**AVIS RELATIF À LA PROTECTION
CONTRE LES EVENTUELS EFFETS NOCIFS ET NUISANCES
PROVOQUÉS PAR LES RAYONNEMENTS NON IONISANTS
GÉNÉRÉS PAR DES ANTENNES ÉMETTRICES STATIONNAIRES**

Commune : STAVELOT - Exploitant : CITYMESH

Référence exploitant : LG05150_A

Rapport n° 1548 / 2025

Figure 1 : Vue en plan des lieux de séjour et des points de contrôle

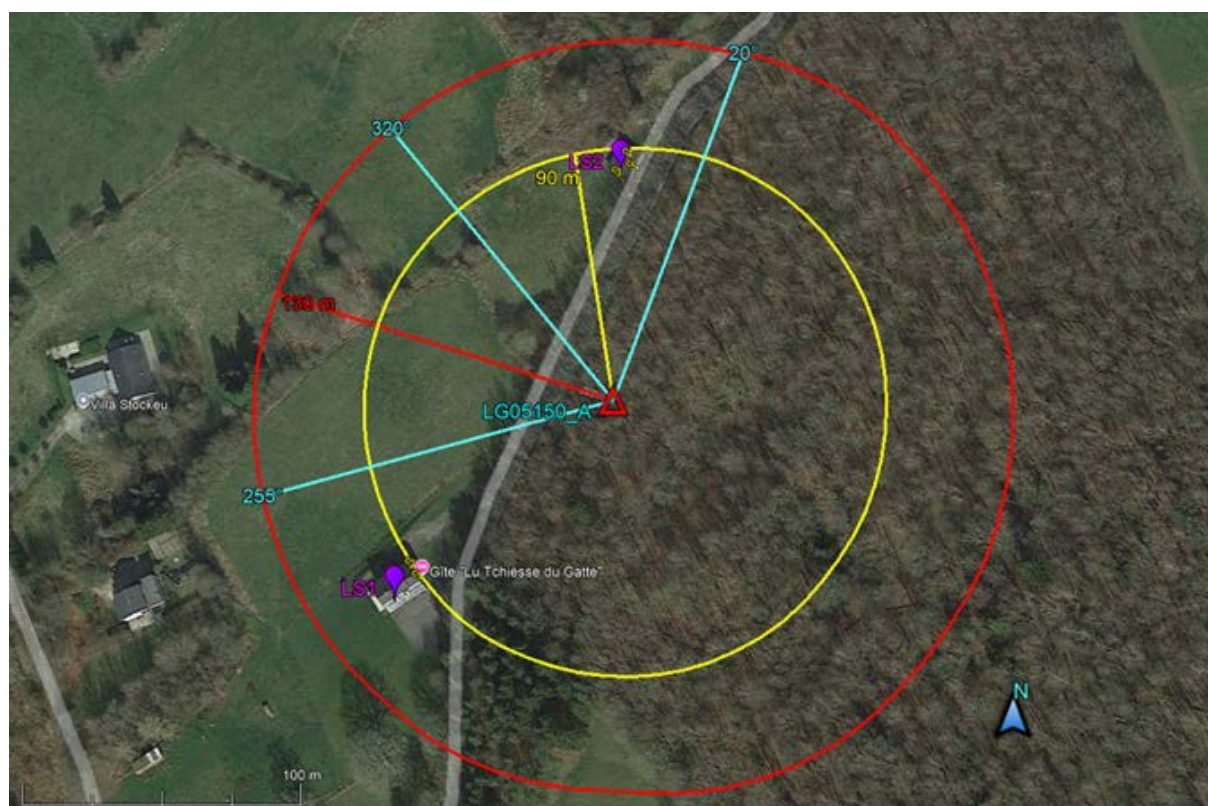
- le numéro du point de contrôle repris sur un des plans de la figure 1;
- le numéro du LS dans lequel se trouve le point de contrôle de la 1^{ère} colonne ;
- l'atténuation d'obstacle prise en compte pour le calcul de l'indice d'exposition dans le LS ;
- le résultat du calcul de l'indice d'exposition.

N° point de contrôle	LS	Atténuation (dB)	Indice d'exposition relatif à la limite par installation IE_i
1	LS1	3,0	0,175
2	LS1	3,0	0,142
5	LS2	3,0	0,010
3	LS2	3,0	0,010
4	LS2	3,0	0,009

En ce qui concerne les antennes de l'installation mentionnées dans le tableau 1, la distance maximale à laquelle la limite pourrait être atteinte, à l'extérieur, est égale à 101,2 m. S'il n'y a pas de LS à une distance inférieure, les antennes respectent forcément la limite d'immission.

Dans le cas des LS situés à l'intérieur des bâtiments, une atténuation d'obstacle est prise en compte et il en résulte que la distance maximale à laquelle la limite pourrait être atteinte se réduit à 72,2 m.

Figure 2 : Vue en plan des installations d’antennes dans un rayon de 300 mètres autour de l’installation faisant l’objet de la demande d’avis

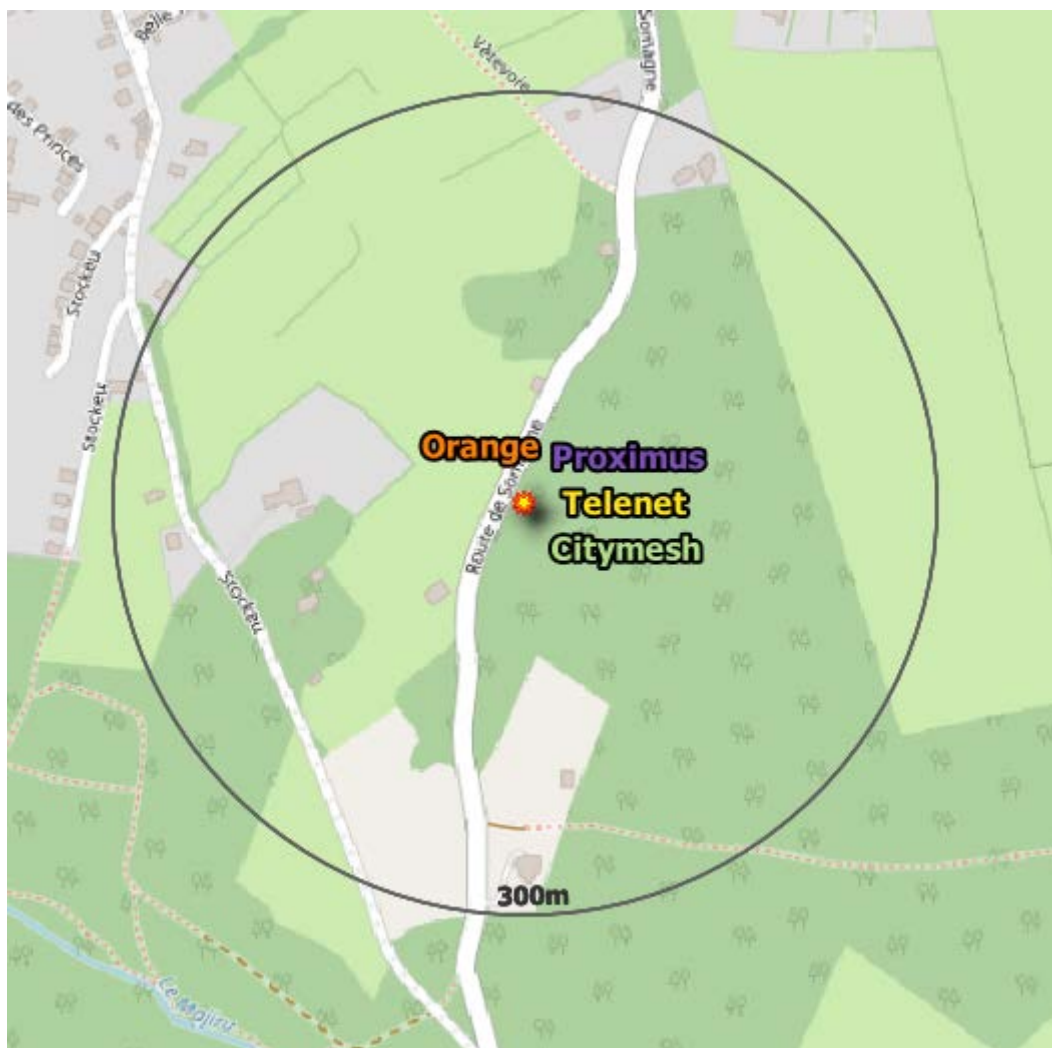
Le plan en projection verticale de la figure 2 indique la localisation des installations d'antennes émettrices stationnaires visées par le décret et situées dans un rayon de 300 mètres autour de l'installation référencée dans le paragraphe 2 et localisée au centre du cercle. Les données de localisation de ces antennes et les avis correspondant sont accessibles via le cadastre en ligne des antennes émettrices stationnaires⁸. Les installations prises en compte dans l'évaluation du respect de la limite cumulative sont les installations d'antennes émettrices déclarées en service par l'exploitant à la date du présent avis, à l'exception de l'installation référencée dans le paragraphe 2 et éventuellement d'autres installations ayant fait l'objet d'une demande d'avis à la même date et qui sont situées à l'intérieur de la zone de 300 mètres de rayon.

- a) il y a au plus 4 installations d’antennes émettrices stationnaires présentes dans la zone d’évaluation de 300 mètres de rayon représentée dans la figure 2, y inclus l’installation référencée dans le paragraphe 2 : la limite cumulative définie à l’article 4, §2 du décret est nécessairement respectée dans les lieux de séjour à l’intérieur de la zone d’évaluation de 300 mètres de rayon ;

- b) il y a exactement 5 installations d'antennes émettrices stationnaires présentes dans la zone d'évaluation de 300 mètres de rayon représentée dans la figure 2, y inclus l'installation référencée dans le paragraphe 2 et il existe, pour 3 ou 4 de ces installations, un avis attestant le respect de la limite abrogée de 3 V/m : la limite cumulative définie à l'article 4, §2 du décret est nécessairement respectée dans les lieux de séjour à l'intérieur de la zone d'évaluation de 300 mètres de rayon ;

- c) dans tous les autres cas, il a été vérifié que la limite cumulative définie à l'article 4, §2 du décret n'est pas dépassée dans les lieux de séjour sur base du nombre d'installations localisées dans la zone d'évaluation de 300 mètres de rayon représentée dans la figure 2, de leur localisation ainsi que des données inscrites dans la figure 1 et au paragraphe 4 du présent avis et dans les avis attestant le respect de la limite par installation ou de la limite abrogée de 3 V/m relatifs aux autres installations reprises dans la figure 2.

Compte tenu des considérations ci-dessus, il apparaît que l'intensité du rayonnement électromagnétique généré, dans les lieux de séjour situés dans un rayon de 300 mètres autour de l'installation référencée dans le paragraphe 2, par l'ensemble des antennes émettrices stationnaires de l'ensemble des exploitants du même site d'antennes émettrices stationnaires respecte la limite fixée à l'article 4, § 2 du décret.
